Mission régionale d'autorité environnementale

**Avis sur le projet d'exploitation du Parc éolien ÉOLE DES CHARMES
à CHOILLEY-DARDENAY (52),
porté par la société « SARL ÉOLE DES CHARMES »**

n°MRAe 2020APGE59

Couloirs de migration du SRE Champagne Ardenne complété par les observations de terrain

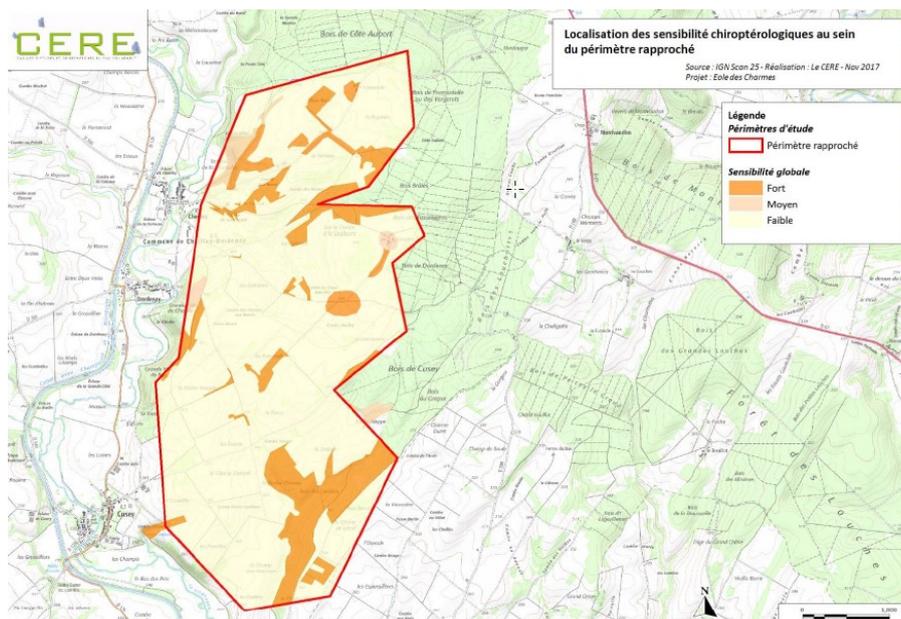
Afin de prendre en compte ce couloir secondaire de migration identifié lors des reconnaissances, le parc a été scindé en 2 parties pour respecter la préconisation par la LPO⁵ Champagne Ardenne d'une distance minimale de 1,25 km entre éolienne pour le passage des oiseaux migrateurs. Dans le cas présent, la trouée entre les éoliennes E1 à E6 et E7 à E9 correspondant à l'axe secondaire de migration présente une largeur minimale de 1,48 km apparaît donc comme suffisante pour ne pas perturber cet axe de migration.

L'Ae estime que les mesures proposées par l'exploitant sont proportionnées aux enjeux du site relatifs aux oiseaux.

Localisation des zones d'enjeux pour les chauves-souris sur l'emprise du projet

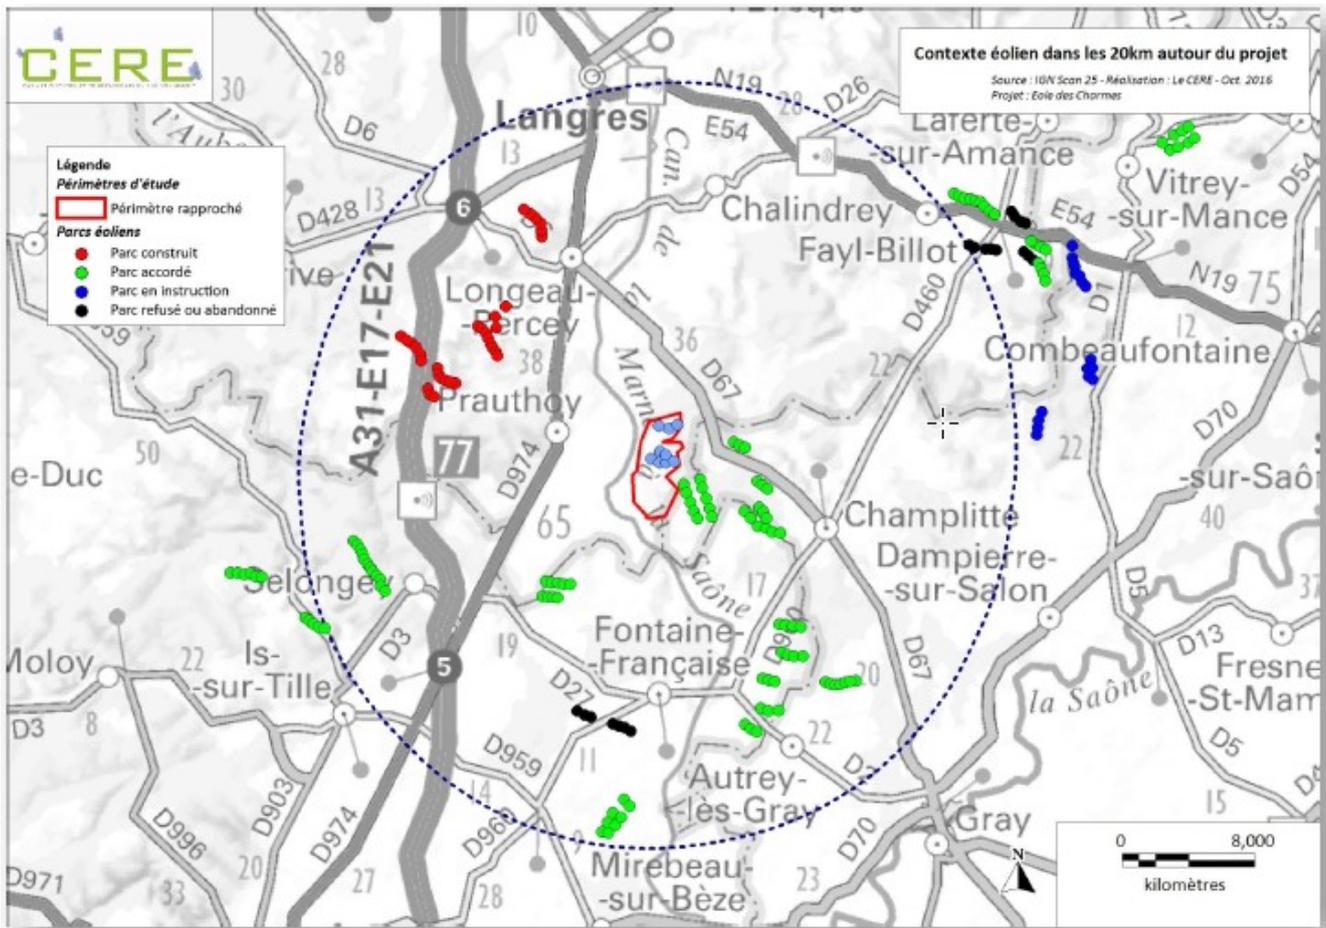
Les éoliennes E5, E6 et E9 présentent une distance par rapport aux lisières de boisement compris entre 118 et 150 m. Les éoliennes E4, E7 et E8 présentent un éloignement compris entre 180 et 200 m des boisements. Seules les éoliennes E1, E2 et E3 respectent la recommandation du SRE de maintenir les éoliennes éloignées de plus de 200 m des espaces boisés.

L'Ae estime que les mesures proposées par l'exploitant sont proportionnées aux enjeux du site relatifs aux chauves-souris, en particulier, la mise en place du bridage nocturne permettant de limiter fortement l'impact du projet malgré la proximité des éoliennes E4 à E9 des lisières boisées.

Pour autant, l'Ae estime que le non-respect de l'éloignement des 200 m des lisières de forêts a pour conséquence des mesures de bridage contraignantes pour le parc. Elle en conclut à nouveau que l'analyse de moindre impact de solutions alternatives du parc aurait mérité d'être poursuivie et **rappelle sa recommandation précédente (Cf. paragraphe 2.2. ci-avant)**.

L'Ae recommande d'intégrer, dans les mesures de réduction, la mise en drapeau des éoliennes lorsque la vitesse du vent est inférieure à la vitesse de vent de démarrage de la production électrique, afin de les mettre dans le sens du vent et de réduire la surface possible d'impact pour les chauves-souris.

Implantation du projet par rapport aux couloirs migratoires et aux parcs éoliens accordés directement voisins

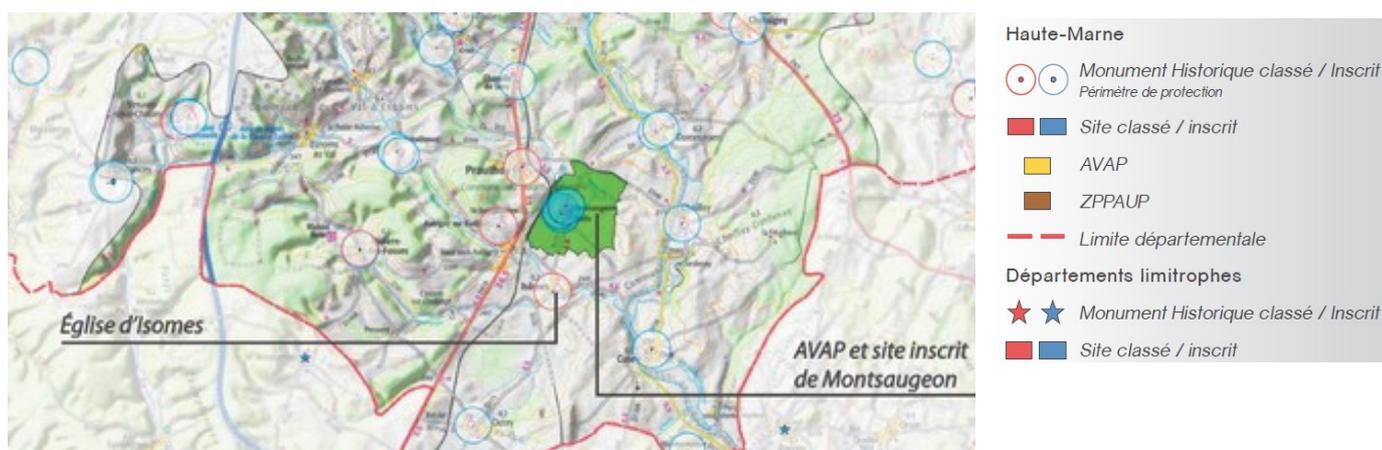
L'Ae signale que la mise en cohérence de l'implantation des éoliennes avec l'orientation des grandes lignes de force du paysage et le parc le plus proche de Percey-le-Grand (en Haute Saône) qui est composé de 2 lignes parallèles orientées nord-sud (Cf. carte § 3.2.2.e ci avant), n'a pas été recherchée.

Prise de vue a été réalisée depuis la RD128, à l'entrée Ouest du village de Dardenay

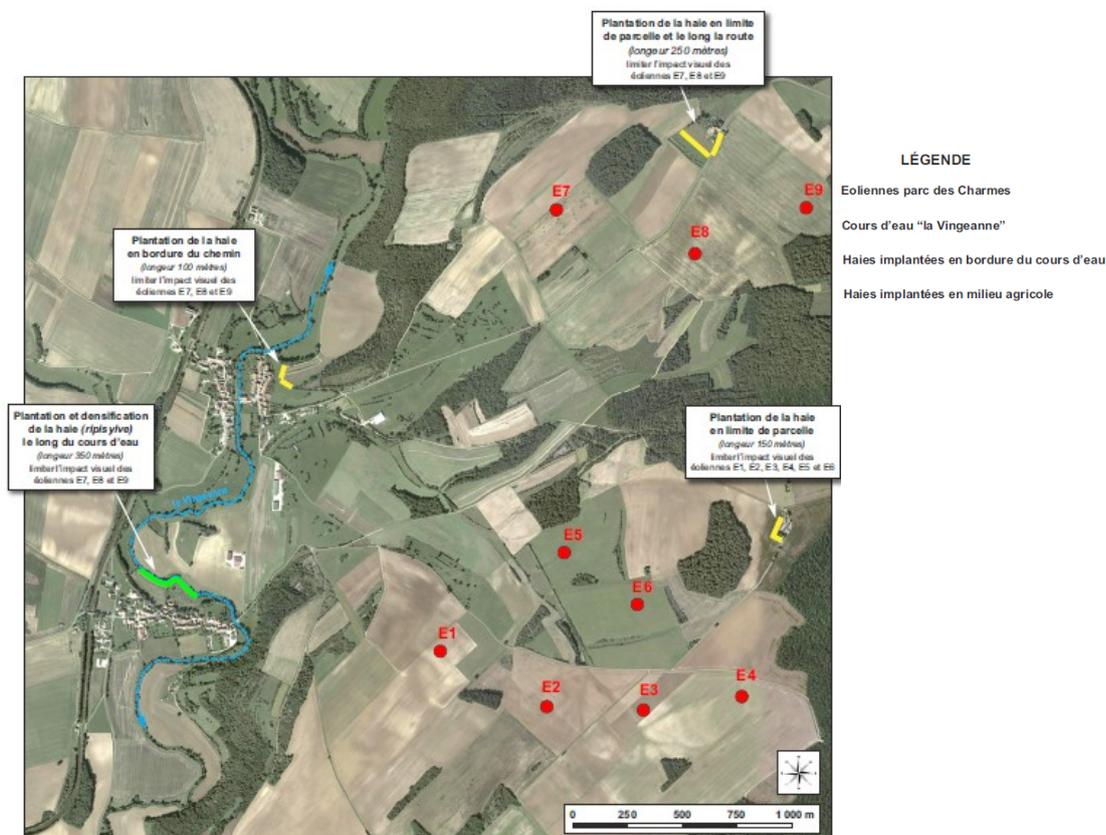
L'Ae recommande de retirer l'éolienne E1 afin de limiter l'impact paysager du projet sur le village de Dardenay.
